Saksframlegg

Saksnr. 128/23
Utvalg Det faste planutvalget

Sluttbehandling - endring av detaljregulering for Åsmundvatnet boligområde - plan-ID 201703

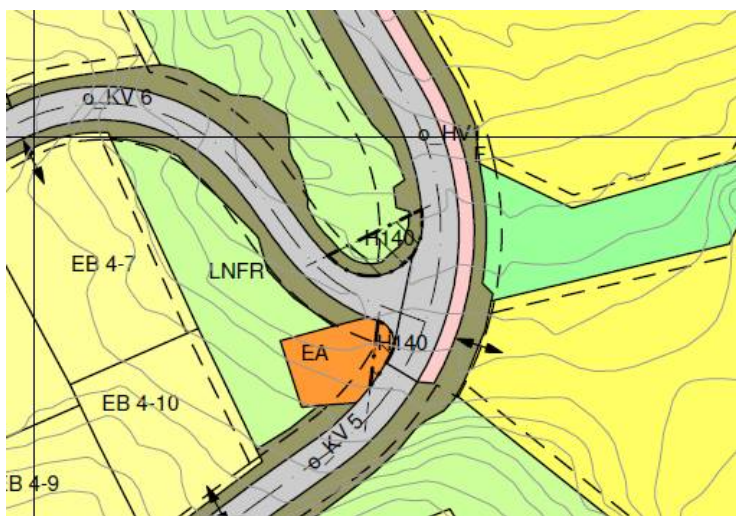
Frisiktsoner i kryss endres til å følge norm for gater som vist i kartutsnitt nedenfor.

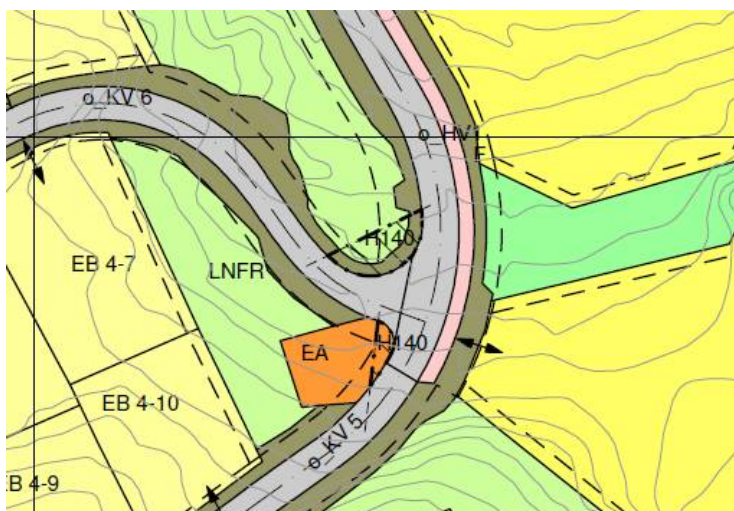
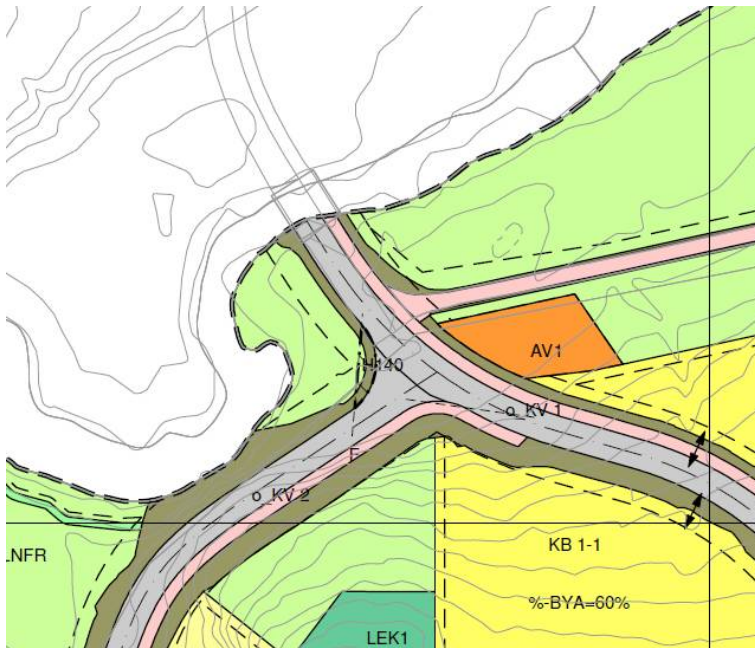
Frisiktsoner i kryss endres til å følge norm for gater som vist i kartutsnitt nedenfor.
